PRODUKT	AVD.	GRUPP
P	2	21
BETR.		NR
Motorkropp		16
B19/21		DATUM
		Juli
		78

Service meddelande

Ny främre tätningsfläns införd - motor B19/21

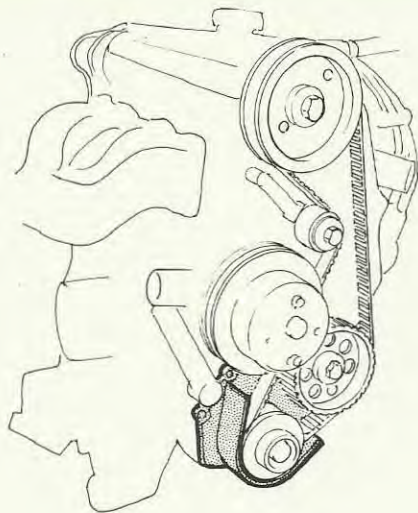
Enstaka fall där kuggremmen kuggat över har inträffat. Detta har visat sig bero på att snö trängt in till kuggremhjulet på vevaxeln.

Som åtgärd har en ny främre tätningsfläns införts, detaljnummer 1 276 055-9. "Spåret" i flänsen är annorlunda utformat.

Tid. utf.

Nytt utf.

Den nya tätningsflänsen har införts i produktionen fr o m:
